## RÉVISION 002 INVITATION À SOUMISSIONNER DEMANDE D'OFFRES À COMMANDES

Mise à niveau des systèmes mécaniques, Lieu historique national de la bataille-de-la-Ristigouche

Dossier : Mise à niveau des systèmes mécaniques  
Projet APC : 1408-4  
No d'addenda : ME-01  
Date: 2 février 2022  
Propriétaire : Parcs Canada  
No de projet: 157101777

Addenda A-01 / Addendum A-01  
2021-12-06

## Alternatives à la veille incendie

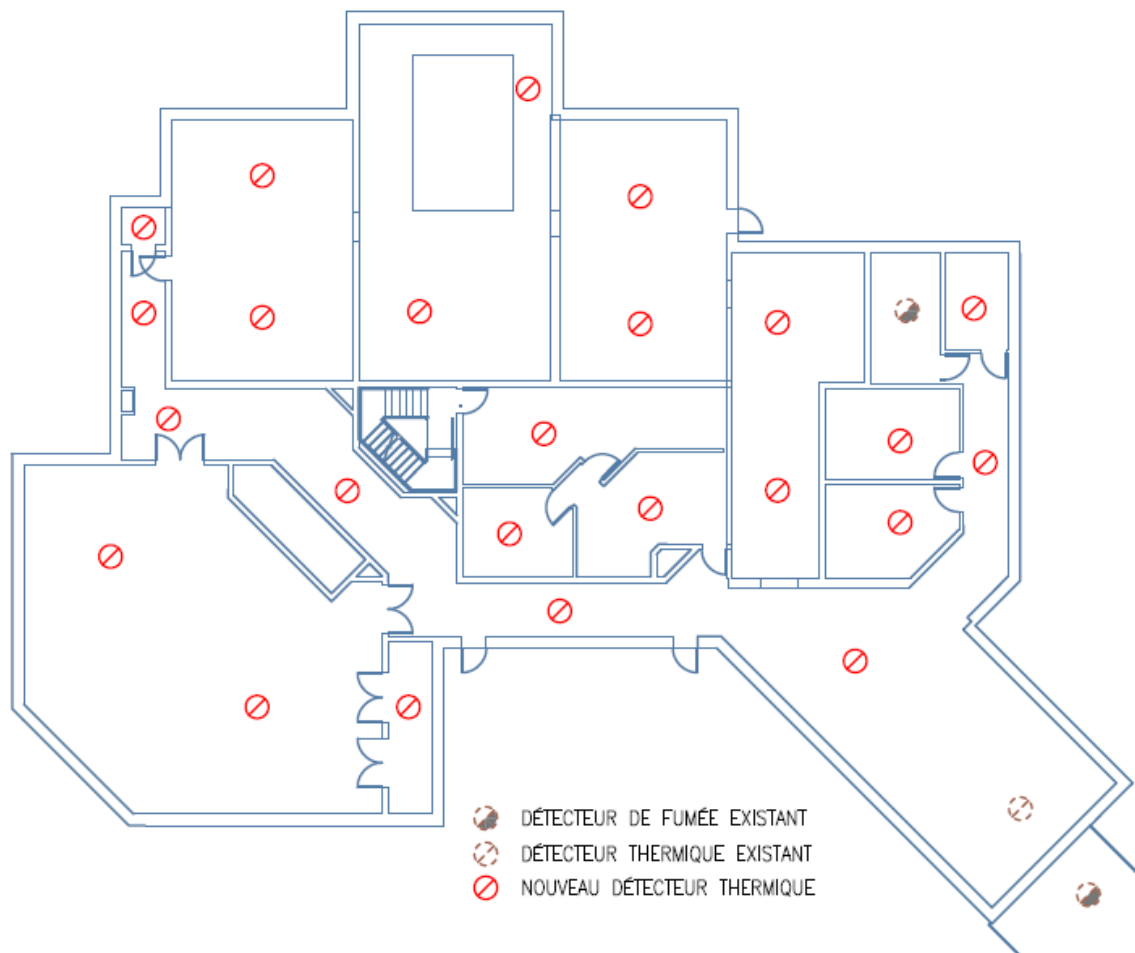
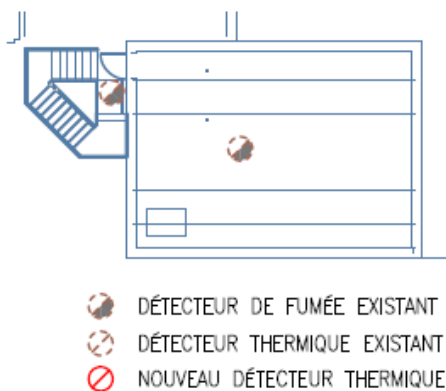
Dans la première phase de travaux au niveau du système d'alarme incendie, l'entrepreneur doit prévoir l'installation du nouveau module communicateur certifié ULC et s'assurer de le mettre en fonction au cours de la même journée pour offrir une couverture continue du système par la suite.

Suite à l'ajout du module communicateur, les pompes du système de protection incendie seront démantelées et les gicleurs ne seront pas fonctionnels durant une certaine période. L'Entrepreneur pourra, comme alternative à la veille incendie, prévoir l'ajout d'un réseau de détecteurs de chaleur/fumée temporaires durant toute la période de travaux au système de protection incendie. Certains détecteurs sont déjà existants mais de nouveaux détecteurs sont nécessaire pour offrir une couverture complète. Les croquis suivants montrent les détecteurs temporaires à prévoir au projet, si cette alternative est retenue par l'Entrepreneur. Se référer au plan A01 pour des vues de chaque étage, à l'échelle.

Prévoir des détecteurs de chaleur conventionnels filaires dans les locaux du bâtiment tel que montré aux croquis précédents.

Prévoir des détecteurs de chaleur ou fumée à communication sans-fil intégrés et à pile dans les locaux du bâtiment tel que montré aux croquis précédents.

**SOUS-SOL - DÉMOLITION / BASEMENT - DEMOLITION**  
ÉCHELLE - SCALE 1 : 100

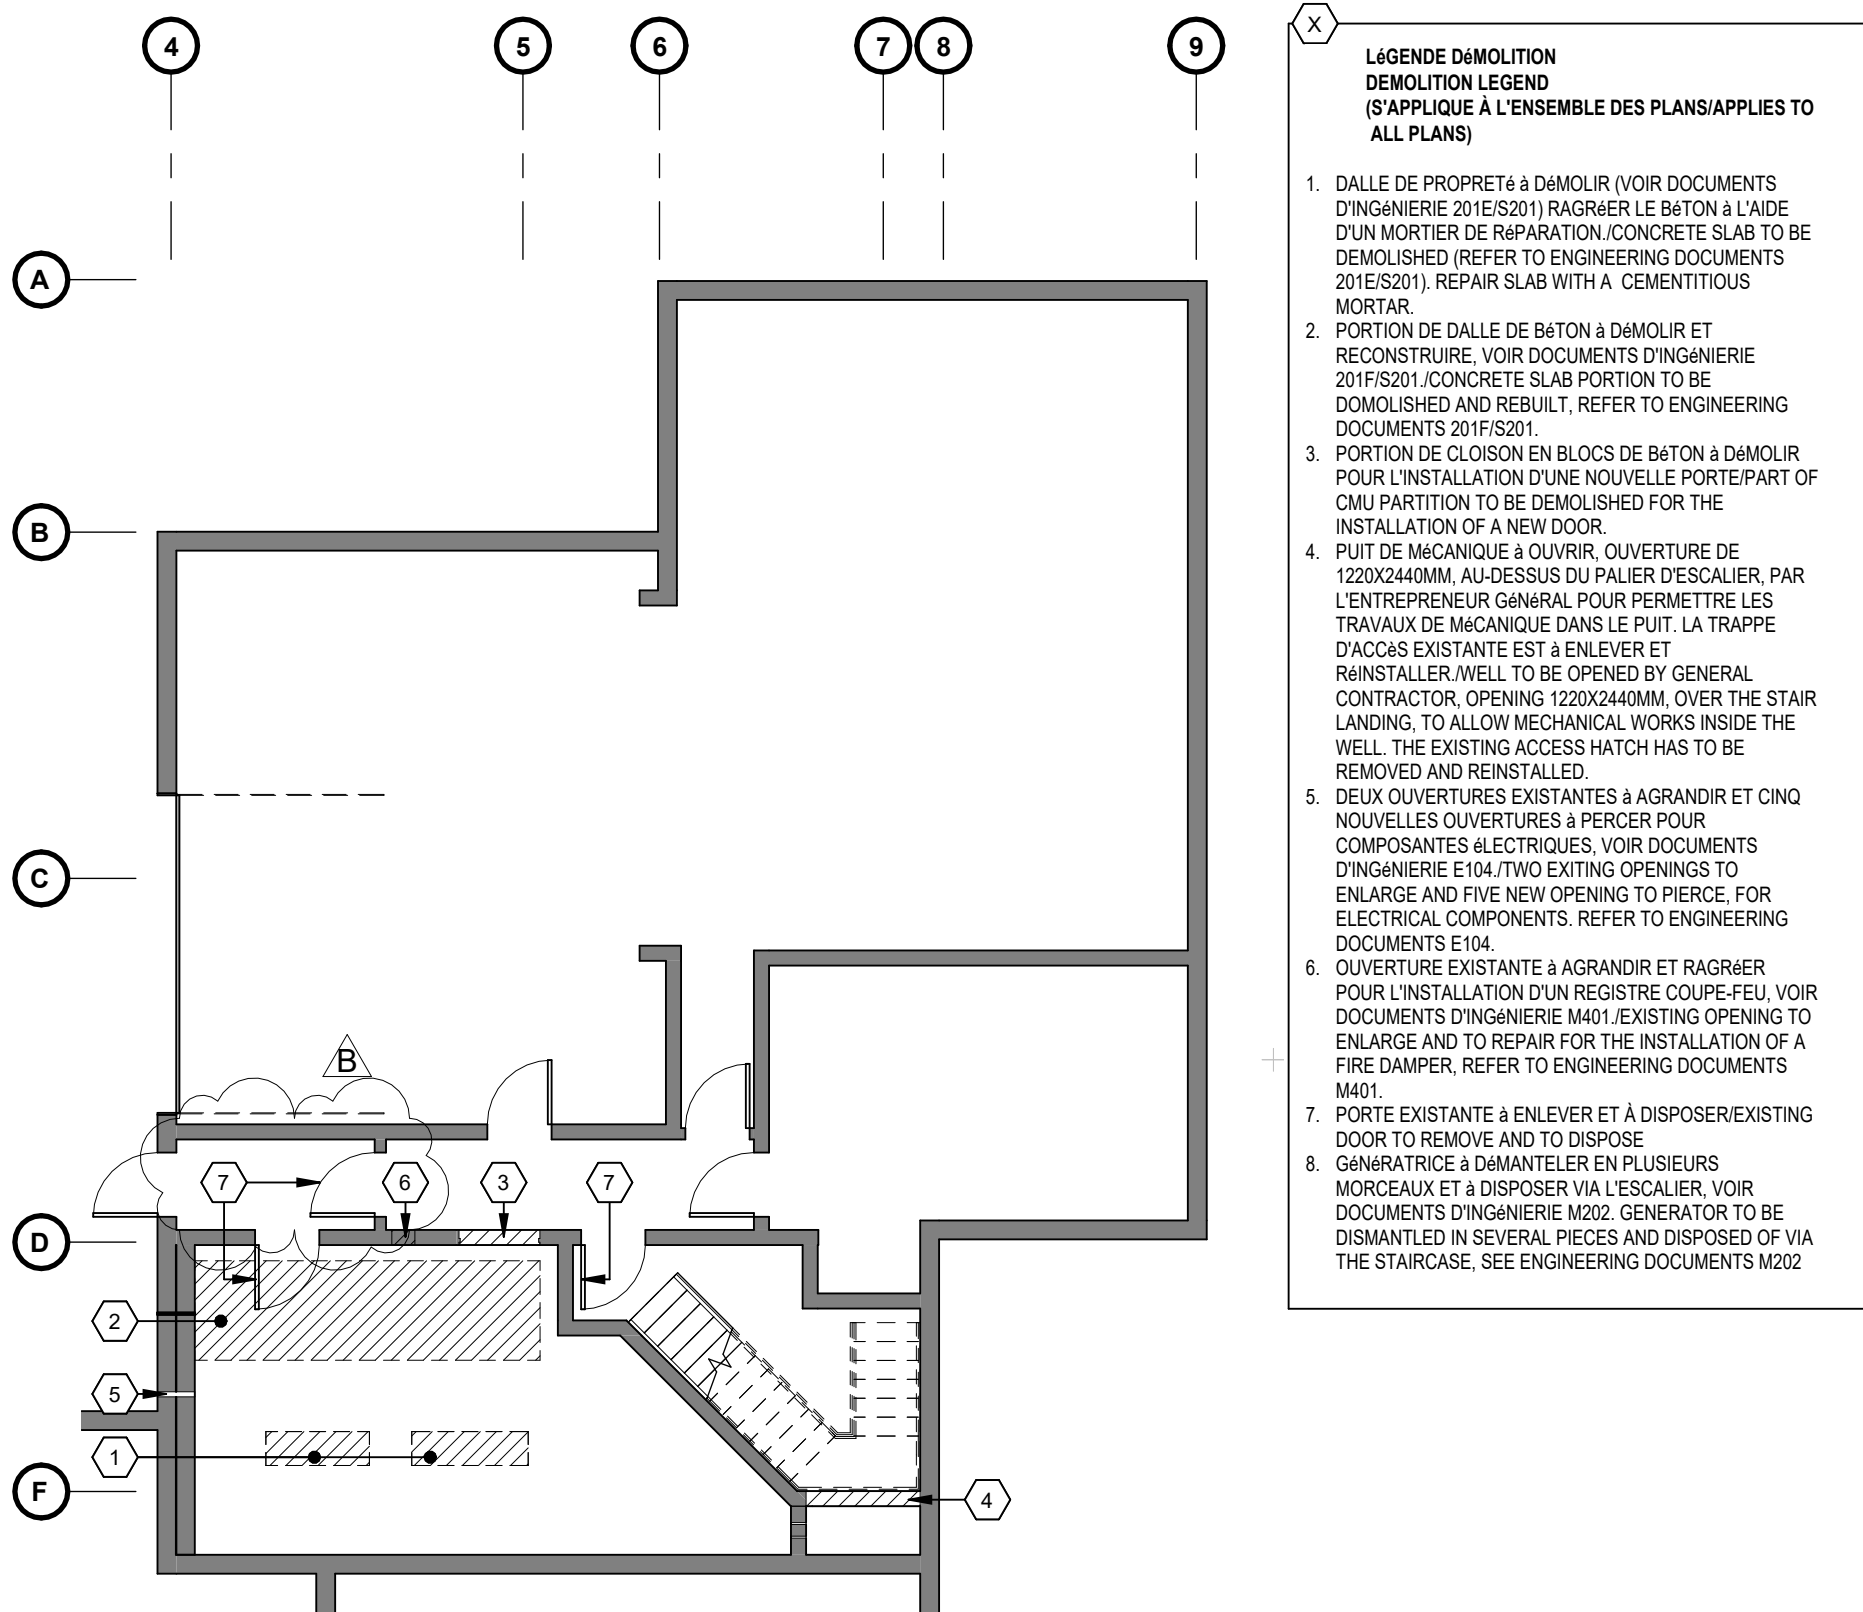
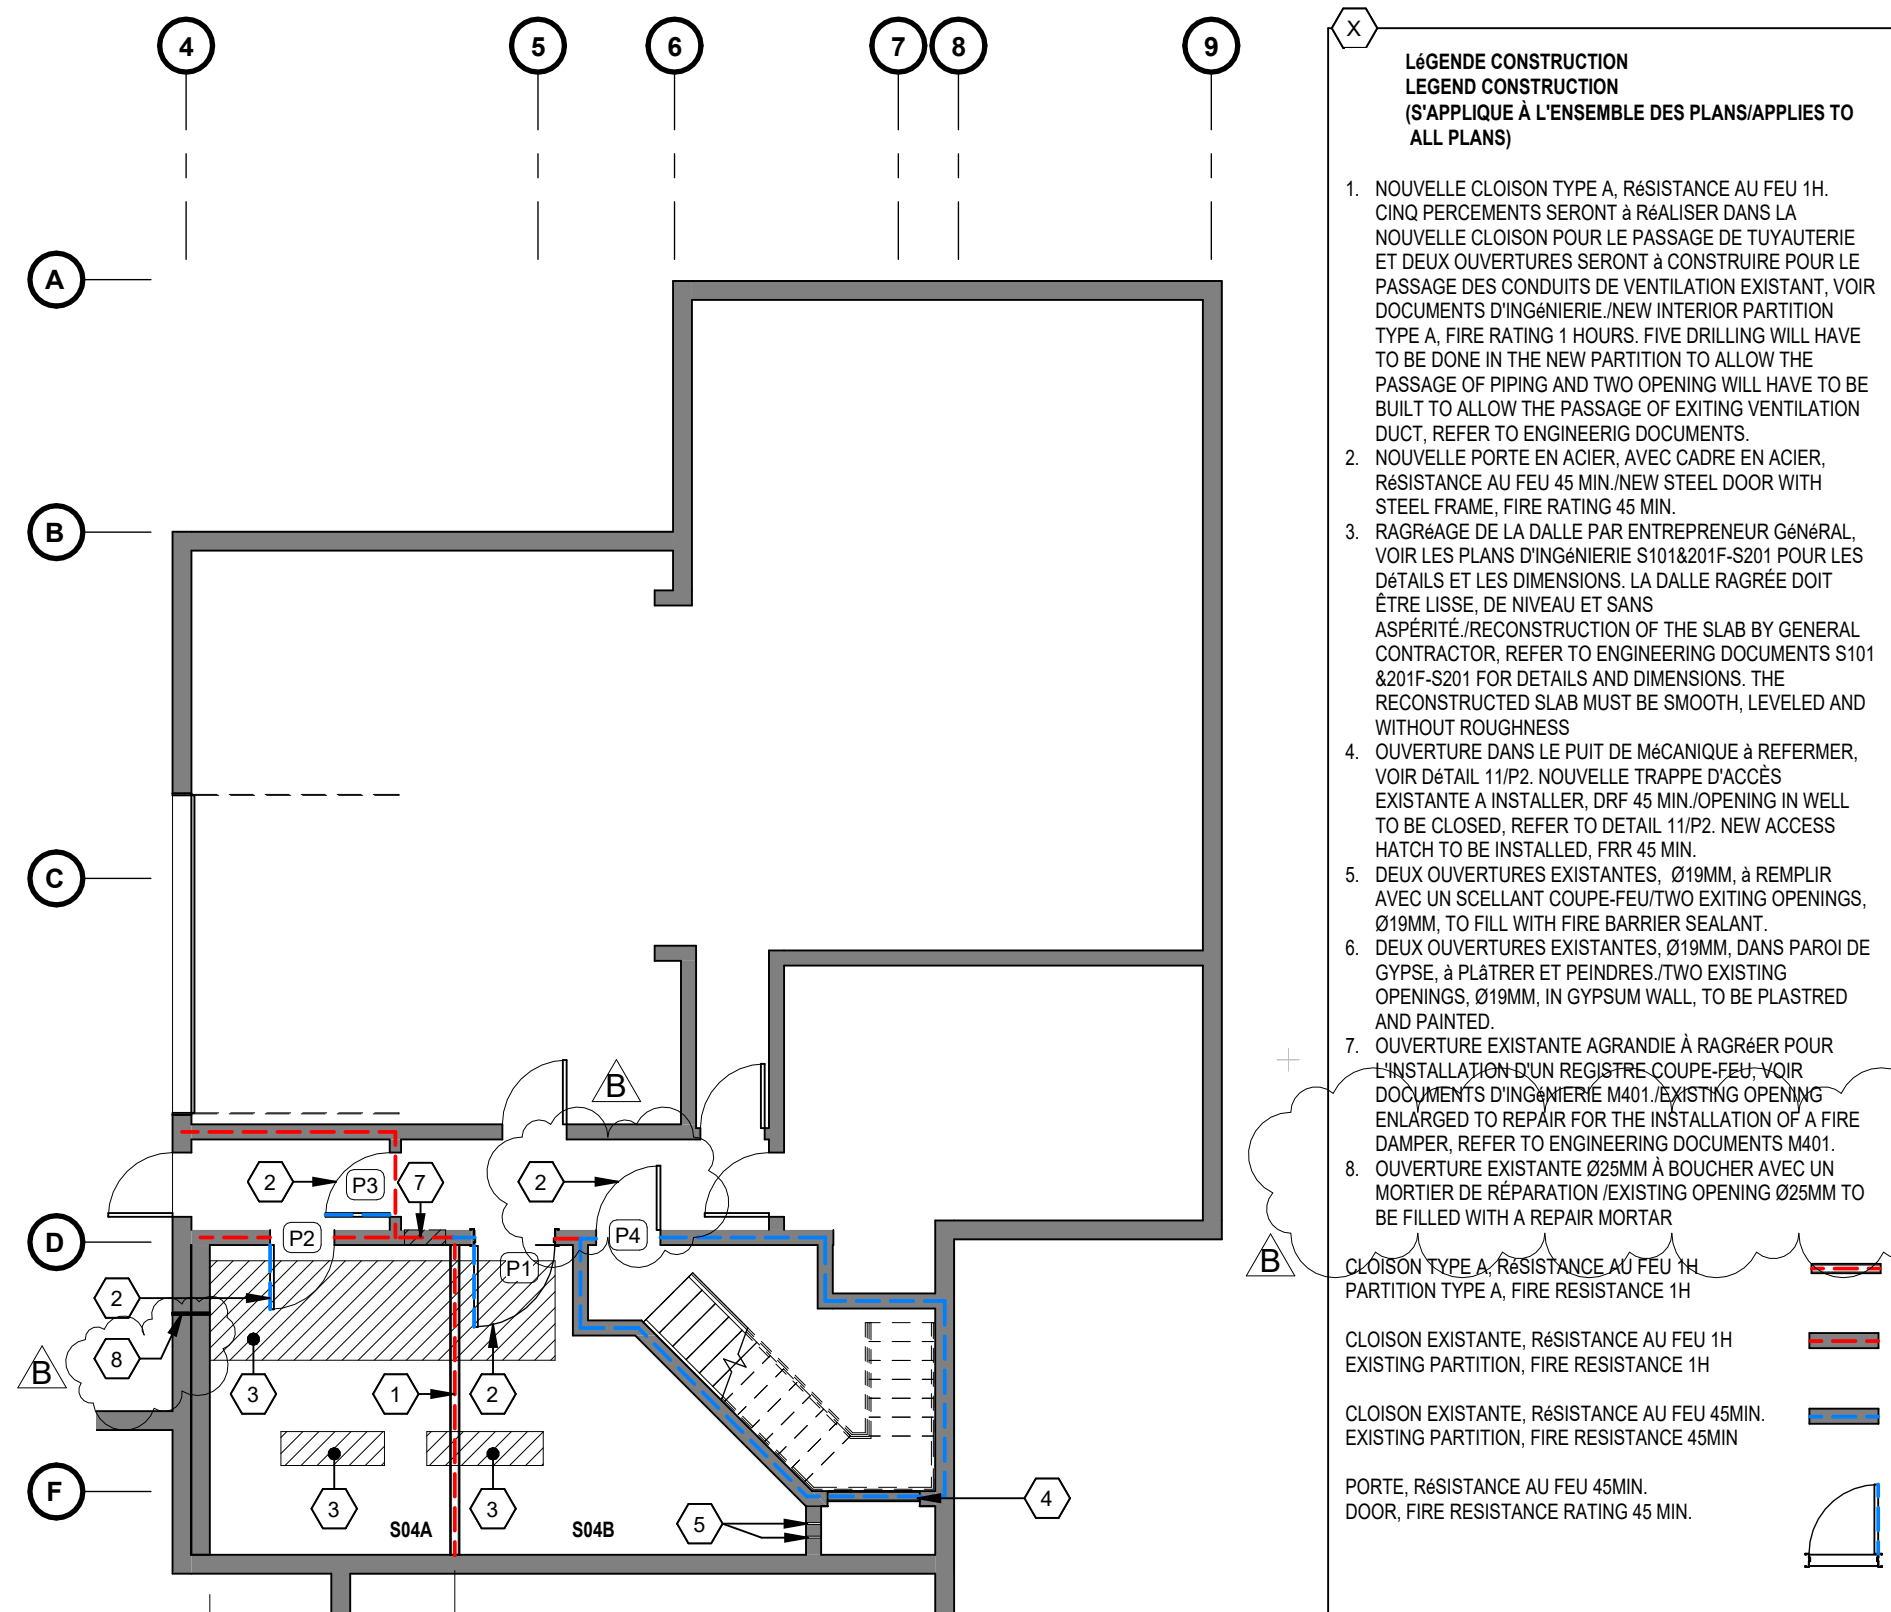
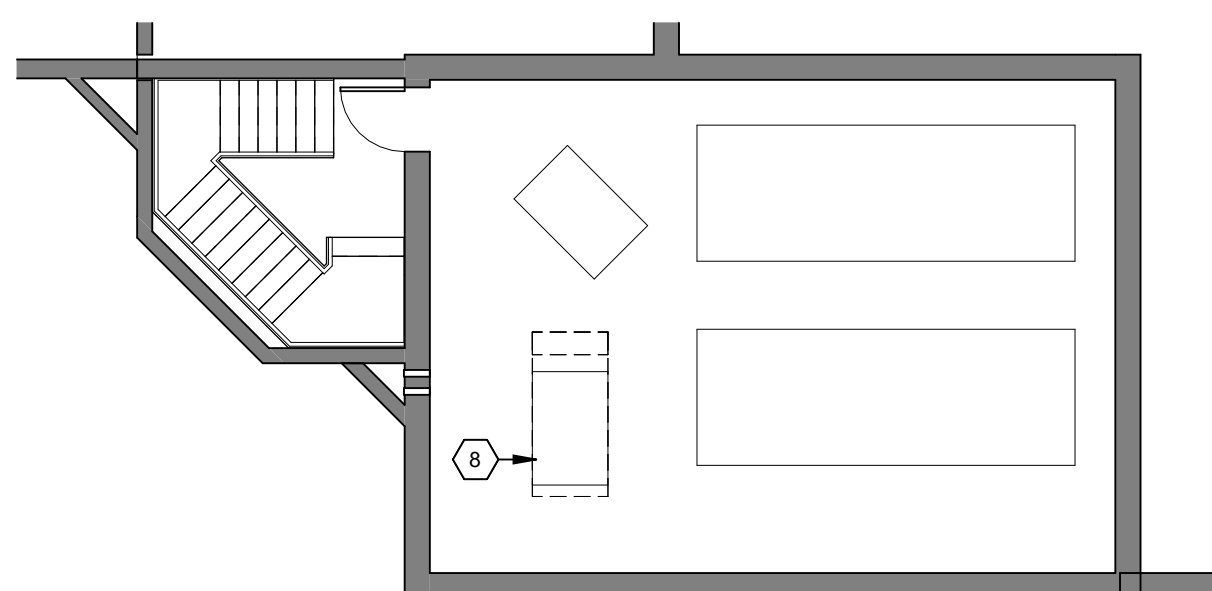
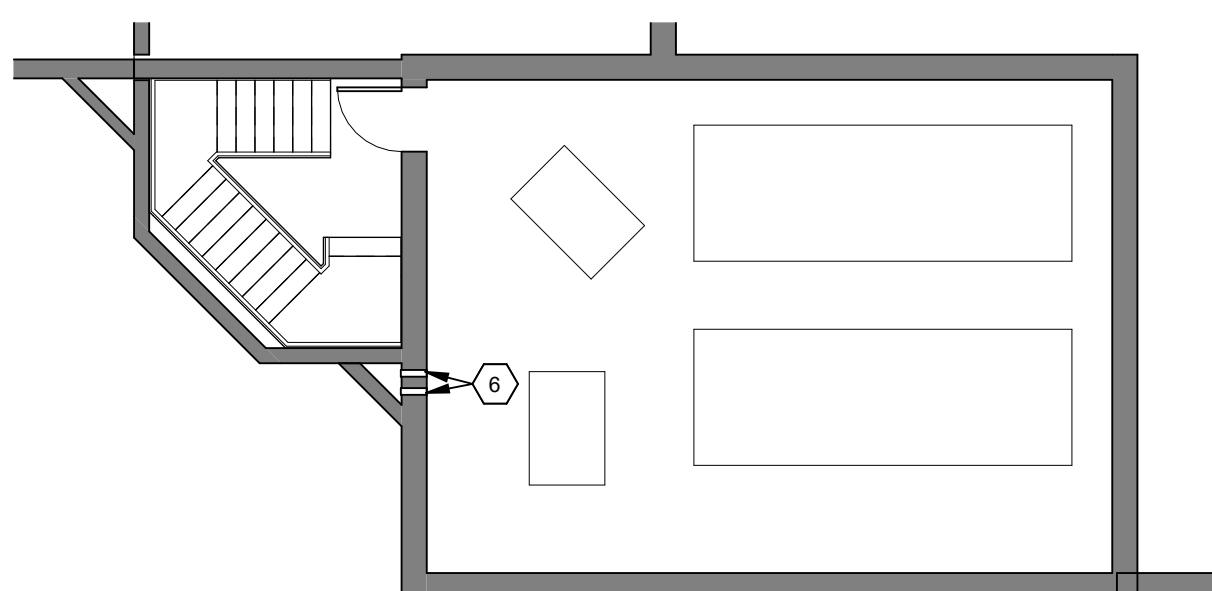
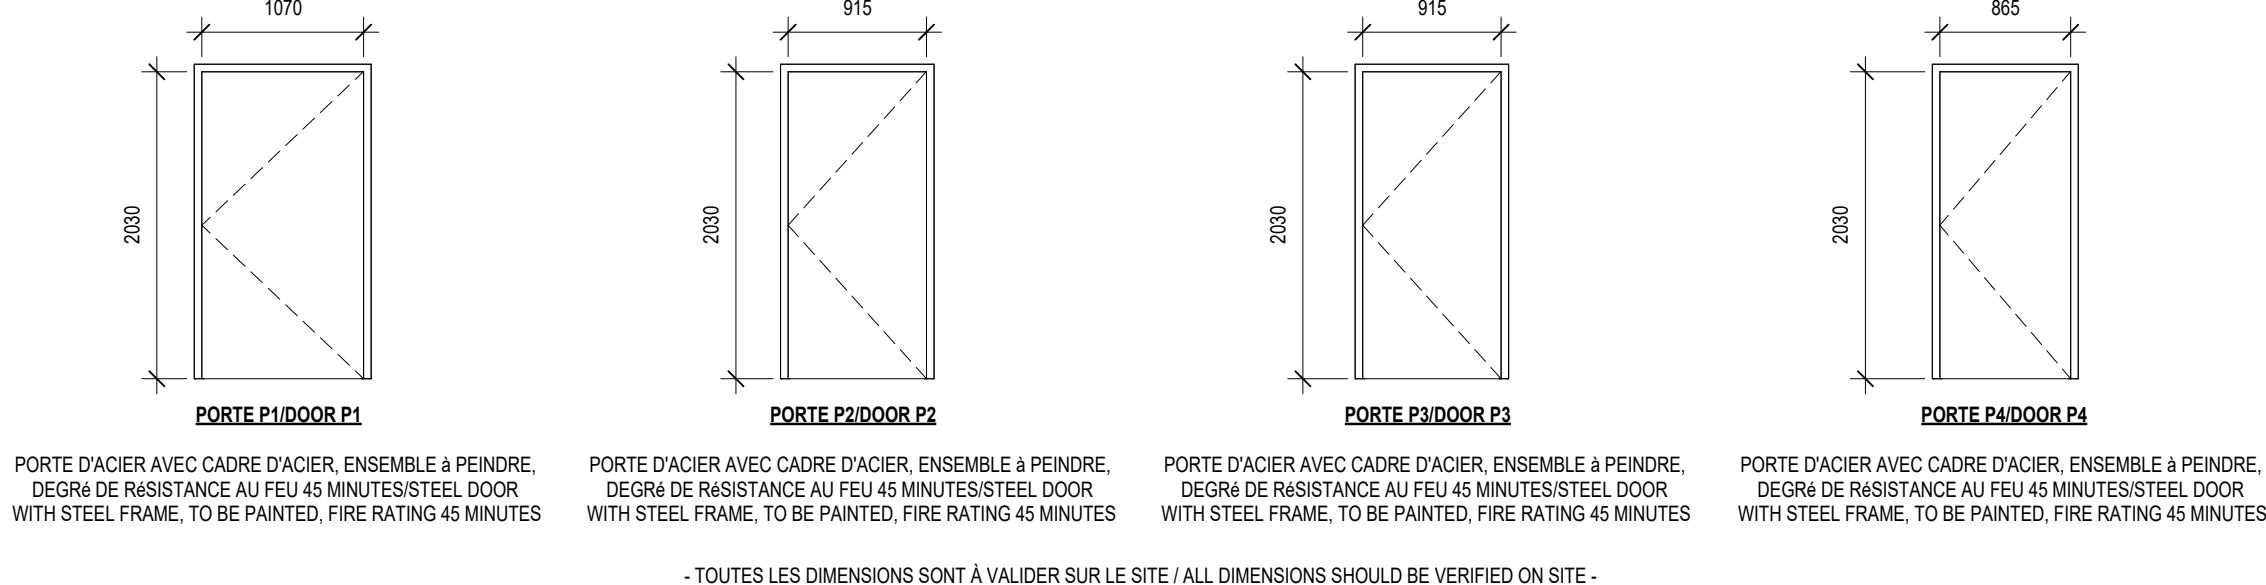
- a) **Page A02 – Plan SOUS-SOL – DEMOLITION : Une note est ajoutée concernant la démolition de la porte dans le corridor. / Sheet A02 – Plan BASEMENT – DEMOLITION : A note is added regarding the demolition of the door in the corridor.**
- b) **Page A02 – Plan SOUS-SOL – CONSTRUCTION : Une ouverture à boucher est ajoutée dans le mur extérieur. / Sheet A02 – Plan BASEMENT- CONSTRUCTION : An existing opening to be closed is added in the exterior wall.**
- c) **Page A02 – Plan SOUS-SOL – CONSTRUCTION : Le sens d'ouverture de la porte P4 est modifié. / Sheet A02 – Plan BASEMENT – CONSTRUCTION : The direction of door swing of the door P4 is modified.**
- d) **Page A02 – LÉGENDE – CONSTRUCTION : La note 8 est ajoutée. / Sheet A02 – LEGEND – CONSTRUCTION : The note 8 is added.**
